**Lääne-Harju vald Vasalemma alevik Jaama
tn 41b kinnistu projekteerimistingimuste
eelno koostamine märkustega**

Olete esitanud Transpordiametile koostamiseks Harju maakonna Lääne-Harju valla Vasalemma aleviku Jaama tn 41b kinnistu projekteerimistingimuste eelno (menetlus nr 447616, EHR kood nr 121428346) üksikelamu ja abihoonete püstitamiseks.

Kinnistu (katastritunnus 86801:002:0133) asub riigitee nr 11173 Vasalemma jaama tee km 0,18-0,23 kaitsevööndis.

Joonis 1. Ristumiskoha pikikaldete kujundamine

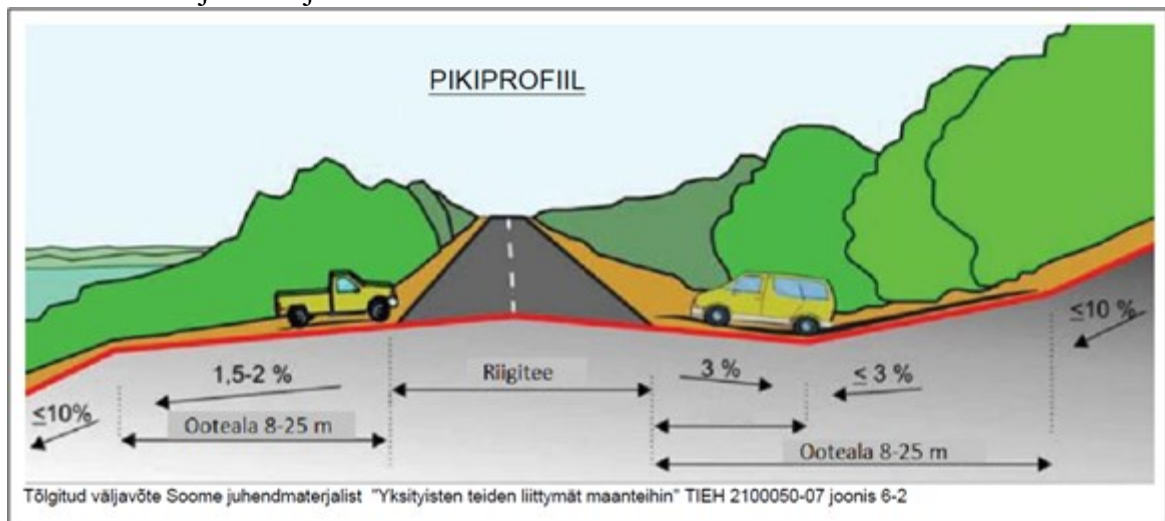
10. Ristumiskoht projekteerida riigiteega võimalikult täisnurga all. Ristumiskoha pikikalded määrata vastavalt alltoodud joonise põhimõtetele arvestusega, et riigitee alusele maale sadamevett üldjuhul ei juhitata.
